Assunto: **Fwd: RES: Esclarecimentos ref ao pregão 009/2026 - Páscoa**
De: <licitacoes@camposdojordao.sp.gov.br>
Para: Tahyanny Gusso <tahyannygusso@hotmail.com>
Data: 25/02/2026 11:37
Prioridade: Mais alta

Segue descrição e imagem ilustrativa do item 30, conforme solicitado.

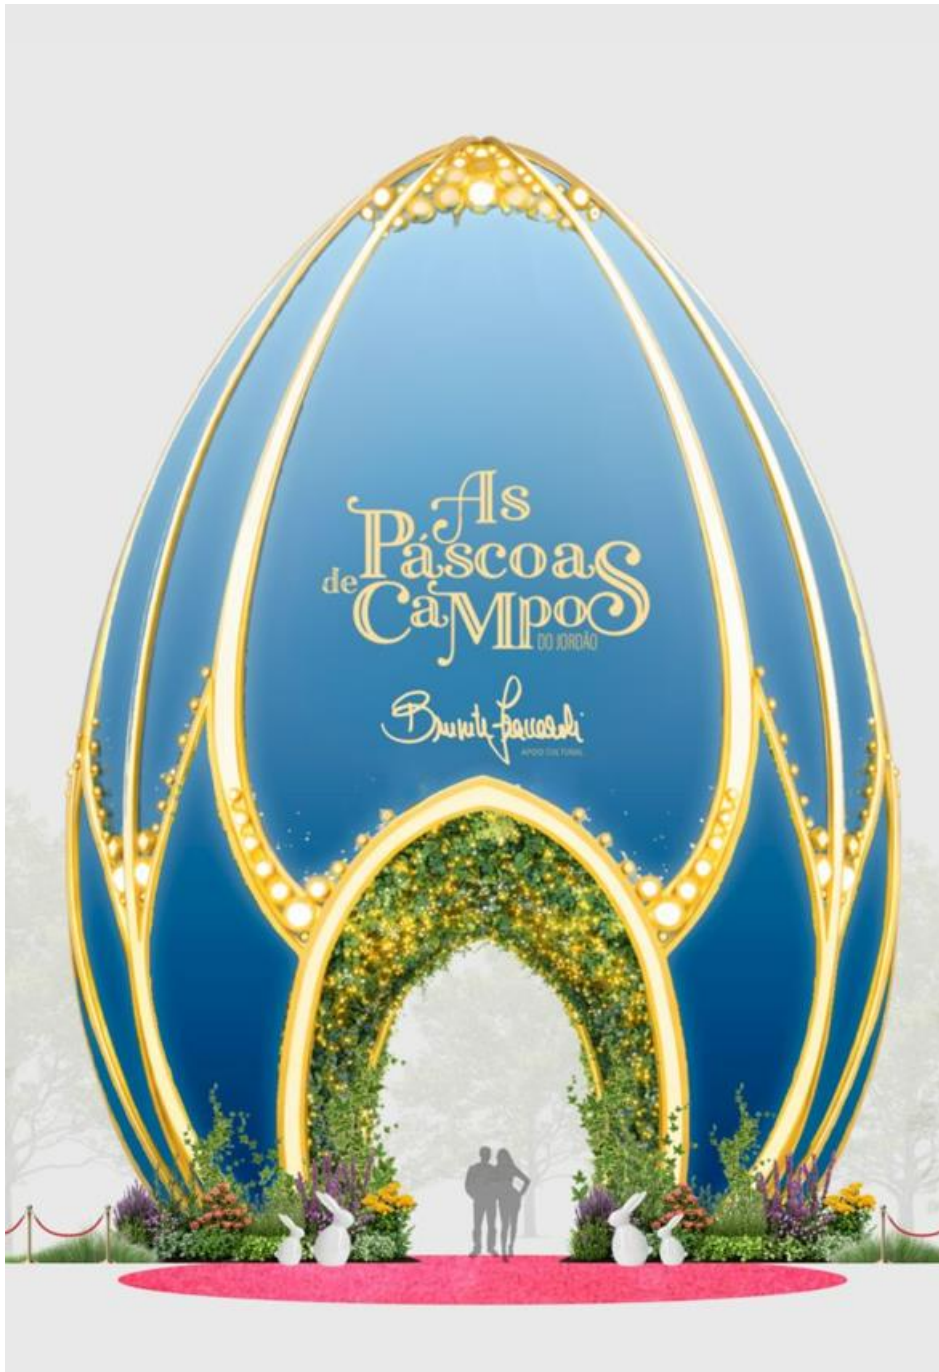
Gostaríamos de saber se tem algum projeto/ imagens dos item? Pois no item 30 ficamos com algumas dúvidas e até mesmo referente ao tamanho.

Descrição: Ovo de Páscoa Gigante - Estrutura metálica com metalom 25x 25mm com parede de 1,2 mm devidamente pintado em fundo anticorrosivo e pintura automotiva PU na cor branca , com montagem central de 20 mtrs de andaime 2,00 x 2,00 mtrs devidamente travado e 04 caixas d'água de 1.000 ltrs cada para equilibrar a estrutura, usar barra chata de 20 mm devidamente soldada para fazer todo travamento das astes ao redor dos andaimes e do metalon em forma de arco e será revestido todo ovo de tecido com sublimação temática em toda extensão, com espaço para acesso de visitantes no interior da estrutura e decoração temática interna e externa.
